# 改善箇所説明図

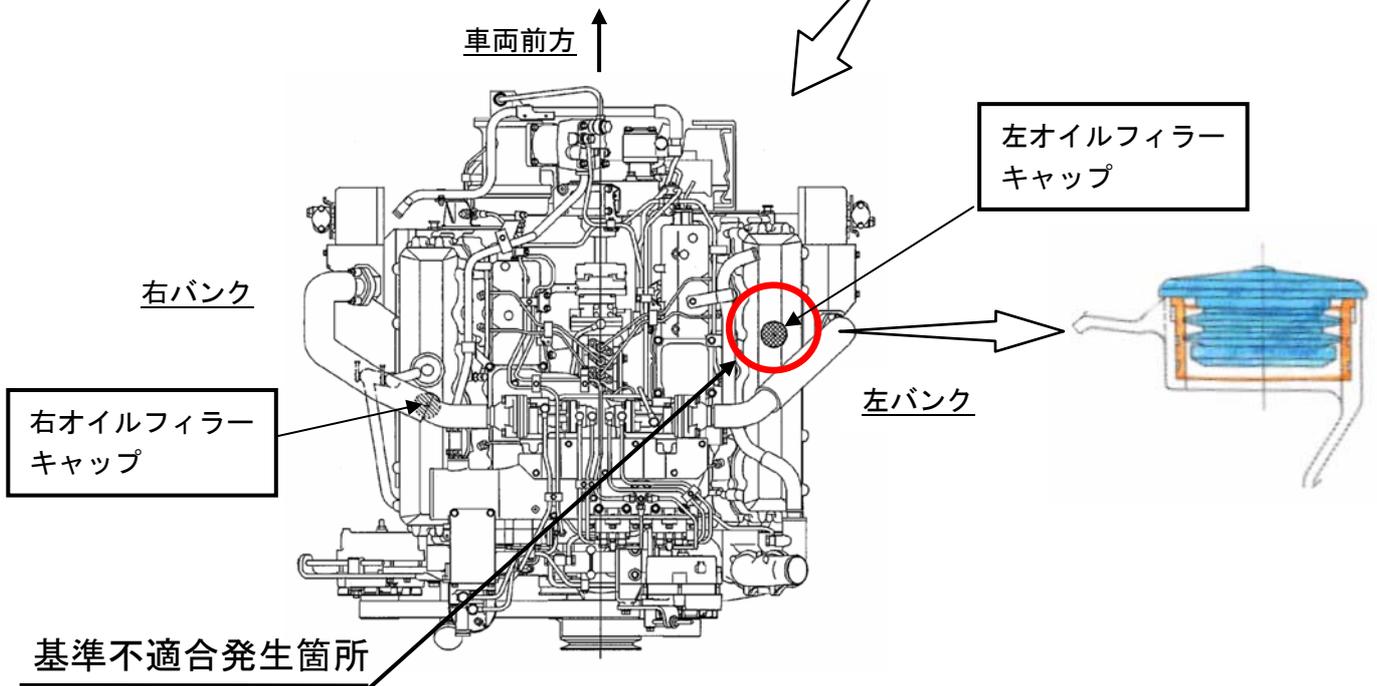
左側ロッカーカバーのオイルフィルターキャップの材質が不適切なため、熱影響によりキャップが収縮するものがある。そのため、そのまま使用を続けると、ロッカー部の内圧によりキャップが脱落し、潤滑油が飛散し、最悪の場合、火災に至るおそれがある。

全車両、左右ロッカーカバーのオイルフィルターキャップを対策品に交換する。

なお、対策品の全数供給までに時間を要するため、暫定措置として左バンクのオイルフィルターキャップを現行新品に交換し、後日、左右バンクともに対策品と交換する。
